工程指示 / 要求簡箋 ENGINEER INSTRUCTIONS(E.I.)

工程指示編號:	EI- 8360	修改版本:	-
	HK- 1736		
工程編號:	J 856	工程名稱:	天榮站
收件人:	生統	發件人:	andy
工程項目:	單元件 鋁掛碼(特別款) 生產	日期:	24/09/2024

內容:  
按地盘要求, 請安排附件圖紙 -單元件 鋁掛碼(特別款) 急生產。  
數量 : 16 pcs.  
备注 : 圖紙A, B 項

<b>美特鋁質有限公司</b> MIDI Aluminium Fabricator Ltd.			工程號 J856 地盘 天榮站	類別 制圖 李傳鵬	物料號 M1 2022-11-25	圖號 X86368-005B
修改 日期	採用工廠 材料颜色 -	地盘 ✓	图纸名 铝料加工图 材料 X86368	復核 練松文 批准 林仁安	2022-11-27 2022-11-28	數量 <b>16pcs</b> 單件重量 (KG)

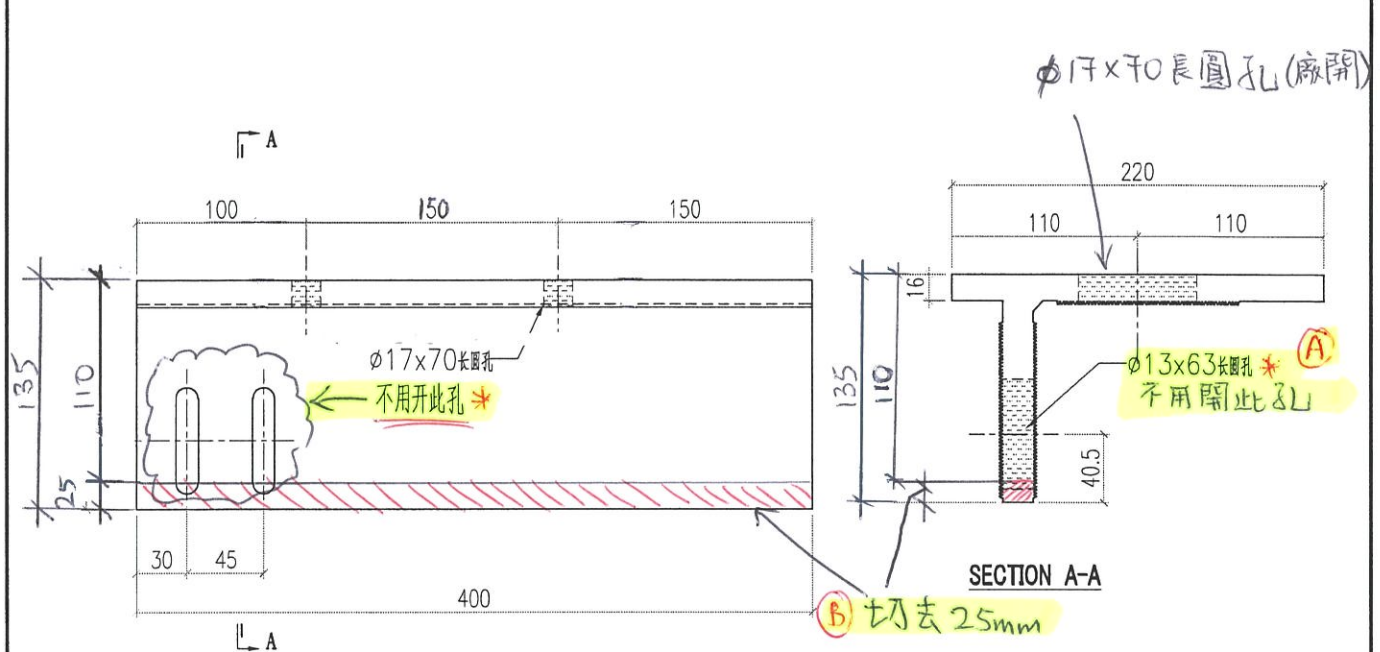
- (A) \* 不用開向天的φ13x63長圓孔
- (B) 端部如圖切去25mm

PE102-1 用(左-)  
 因現場百屎向外大了25mm
